Discarica per rifiuti non pericolosi di Finale Emilia (MO)

Ottimizzazione dell'area tecnologica esistente con
adeguamento della capacità volumetrica

RISPOSTA ALLE INTEGRAZIONI RICHIESTE IN DATA 23/03/2016

RISPOSTE ALLE RICHIESTE DI INTEGRAZIONI

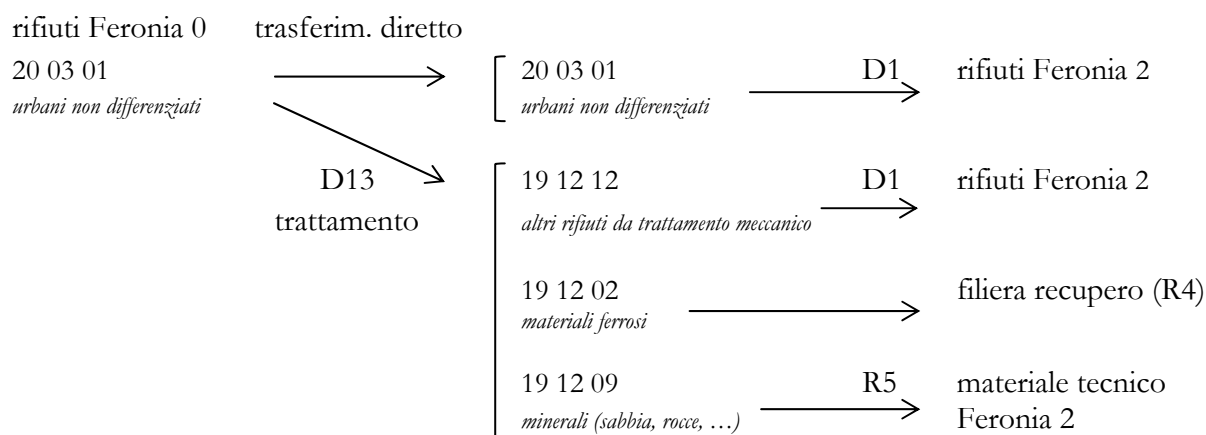
In considerazione delle attività derivanti da landfill mining (D13, R4 ed R5), deve essere presentata una relazione descrittiva con definizione delle aree e dei codici CER che saranno attribuiti alle singole tipologie di rifiuti che verranno movimentati. Devono essere presentate le planimetrie indicanti le aree di cui sopra identificate con i codici CER dei rifiuti che vi verranno temporaneamente depositati. Deve essere fornita una relazione che specifichi le protezioni ambientali messe in atto sulle superfici di deposito.

Le attività di landfill mining si configurano, secondo il seguente schema, come operazioni D1, D13 ed R5, interessando le tipologie di rifiuto indicate:

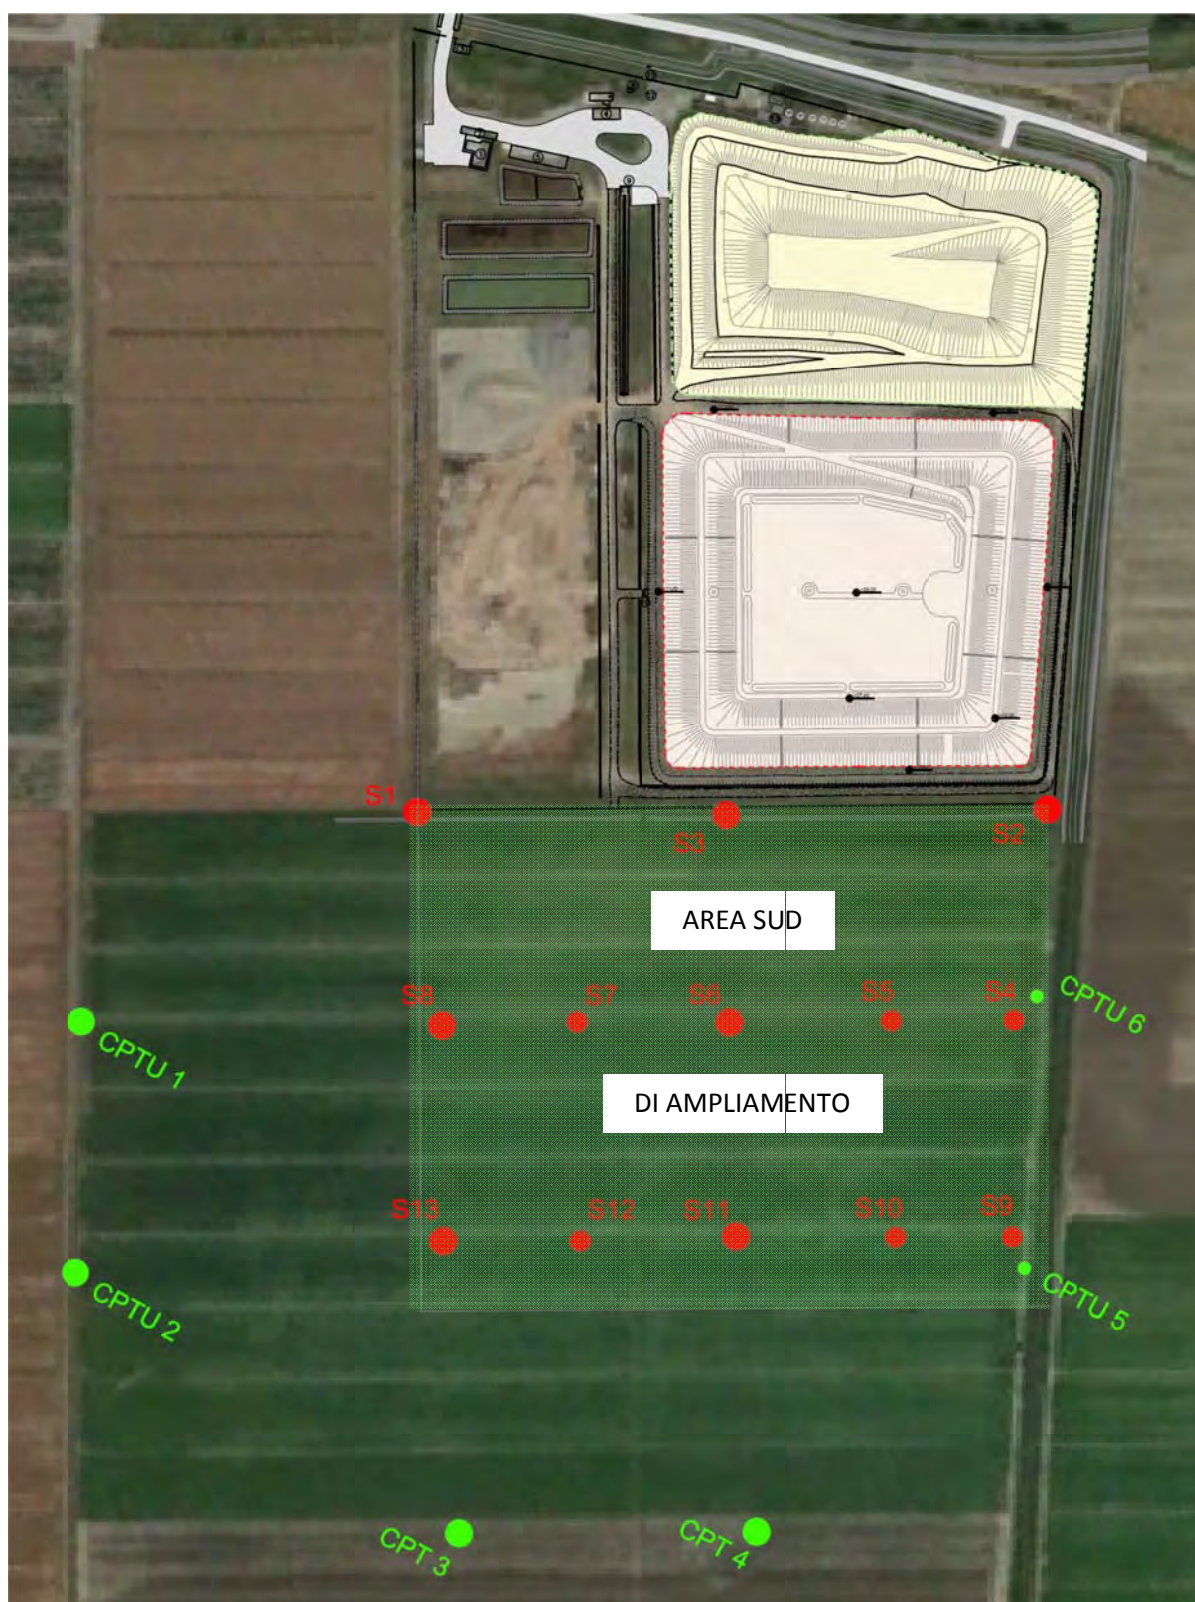
Le indagini eseguite nel settore sud nell'Ottobre 2015, sono state integrate con ulteriori indagini geognostiche in sito, **nel Maggio 2016**, al fine di ottemperare alla presente richiesta.

Per caratterizzare in dettaglio la litologia e la stratigrafica superficiale e profonda dei terreni presenti dell'area sud di completamento sono state eseguite, nel complesso, le seguenti indagini in sito:

- n. 5 sondaggi geognostici a rotazione e carotaggio continuo spinti a – 15 m dal p.c.;
- n. 8 sondaggi geognostici a rotazione e carotaggio continuo spinti a – 10 m dal p.c.;
- n. 4 prove penetrometriche statiche con punta elettrica e piezocono CPTU di cui 3 spinte alla profondità di – 20 m dal p.c. e 1 spinta alla quota di – 30 m dal p.c.;
- n. 2 prove penetrometriche statiche con punta meccanica CPT spinte alla quota di – 20 m dal p.c.

L'analisi di tutte le prove eseguite ha permesso di restituire 3 sezioni stratigrafiche Est - Ovest, e 2 sezioni Nord – Sud ubicate come da planimetria riportata di seguito. E' stata inoltre eseguita una sezione Nord – Sud su tutta l'area di completamento che comprende il settore nord-ovest e sud (sezione n. 6).

Spettri attesi con periodo di ritorno di 712 anni e smorzamento $\xi = 5\%$ per il sito di studio confrontati con gli spettri di norma per un suolo di tipo C e D (classe d'uso III e vita nominale 50 anni) e spettro di risposta medio.

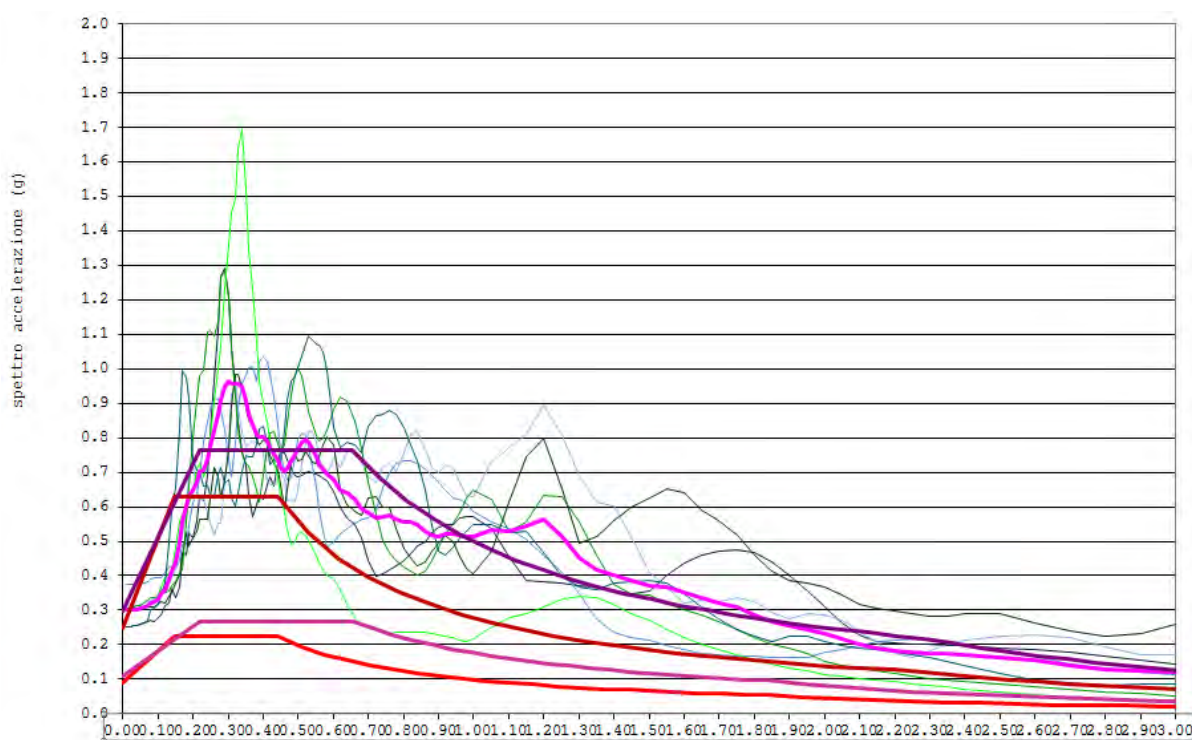
Nell'ottica di maggior cautela, doverosamente associata alla progettazione di un'opera con potenziali impatti ambientali rilevanti, si chiede di rivalutare l'analisi della risposta sismica locale, del rischio liquefazione e la stima dei cedimenti indotti dall'azione sismica tenendo conto delle nuove indicazioni normative.

Nonostante la similarità dei due profili si è rivalutata l'Analisi di risposta sismica locale già eseguita inserendo il modello sismico del sottosuolo definito con le nuove indagini in sito realizzate nell'area sud di ampliamento e in conformità alla DGR 2193 DEL 21/12/2015.

Gli spettri attesi con periodo di ritorno di 712 anni (classe d'uso III) e smorzamento $\xi = 5\%$ per il sito di studio sono indicati nella figura di seguito riprodotta.
